ILUSTRÍSSIMO SENHOR AGENTE DE CONTRATAÇÃO DA CONSÓRCIO INTERMUNICIPAL MULTIFINALITÁRIO DA REGIÃO DA AMFRI – CIM-AMFRI

EDITAL DE CONCORRÊNCIA ELETRÔNICA Nº 02/2026

Licitação	Concorrência Eletrônica nº 02/2026 (Edital retificado e 1ª Errata de 22/09/2026)
Processo	Processo Administrativo nº 59/2026
Objeto	Implantação do Parque Inundável Multiuso na Bacia do Rio Camboriú
Sessão de abertura	13/10/2026, 9h00 – BLL Compras
Assunto	Jazidas de solo; esforço horizontal nas estacas em solo mole; filtro de areia (volume e fonte); cronograma e adensamento; qualificação técnica (unidade dos gabiões); multa e vigência; riscos atribuídos à Contratada sem quantificação nem remuneração (matriz de riscos e TR, item 11.2, "gg"); índice e data-base do reajuste; inconsistências do orçamento e Administração Local
Fundamento	Edital, itens 6.1, 7.1 e 7.2; Lei nº 14.133/2021, art. 164

PLANATERRA TERRAPLENAGEM E PAVIMENTAÇÃO LTDA, inscrita no CNPJ sob o nº 82.743.832/0001-62, com sede na Rua Blumenau, nº 20-D, Bairro Líder, CEP 89.805-430, Chapecó/SC, neste ato representada por seu administrador, Sr. Gerson de Borba Dias, vem, com fundamento no art. 164 da Lei nº 14.133/2021 e no item 6.1 do Edital, apre

Figura 2.2: Esforços na cabeça da estaca mais solicitada

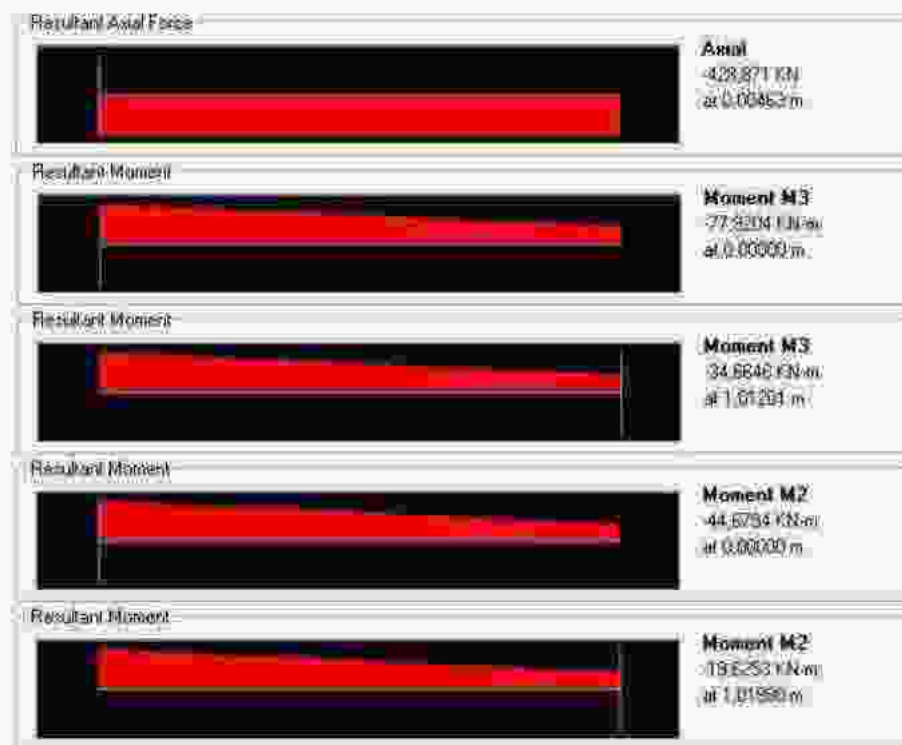
Em busca textual nos Volumes I e IV do RT-06, não há ocorrência de "Tschebotarioff", "De Beer", "atrito negativo" ou de verificação dos esforços que o solo mole, ao se deslocar sob o aterro, transmite às estacas. A flexão das estacas foi verificada apenas no trecho de 1,10 m a partir do topo.

Avaliação técnica da Impugnante. Um aterro assimétrico sobre argila mole provoca deslocamento horizontal da camada mole, que solicita lateralmente as estacas ao longo de toda a espessura mole (efeito Tschebotarioff). Com o adensamento sob o aterro, surgem ainda atrito negativo nas estacas e flexão adicional nas estacas inclinadas. Esses esforços atuam ao longo do fuste, e não só na cabeça, e podem governar o dimensionamento: seção, armadura, número e inclinação das estacas, ou a sequência construtiva (por exemplo, aterro e adensamento antes da cravação).

A ABNT NBR 6122:2019 (Projeto e execução de fundações; versão consolidada de 2022) exige que esses esforços sejam considerados. O item 5.2 inclui, entre as ações sobre elementos de fundação profunda, o atrito negativo e os carregamentos laterais devidos a sobrecargas assimétricas. O item 8.2 lista, entre os fatores a considerar na determinação da carga admissível, os esforços horizontais devidos a carregamentos assimétricos. O item 8.4.4 determina que os esforços transversais no fuste decorrentes de aterro ou de qualquer carregamento assimétrico do terreno sejam considerados nas verificações de estados limites últimos e de serviço, devendo ser considerados, em particular, os "empuxos laterais sobre estacas ou tubulões cujos fustes atravessem solos moles". O item 8.4.3 exige considerar o atrito negativo sempre que houver possibilidade de sua ocorrência.

6. **Fundações.** A complementação do projeto das fundações das estruturas do dique com a verificação dos esforços horizontais induzidos pelo solo mole sob o aterro (efeito Tschebotarioff) e do atrito negativo, ao longo de todo o fuste, com a revisão, se necessária, das estacas, dos quantitativos e do orçamento; a inclusão, na planilha, das provas de carga estáticas exigidas pelo item 9.2.2.1 e pela Tabela 6 da ABNT NBR 6122:2019 (no mínimo 12, conforme a quantidade de estacas), inclusive prova de carga a esforço horizontal; e a correção da composição de arrasamento das estacas de $\varnothing$ 60 cm.
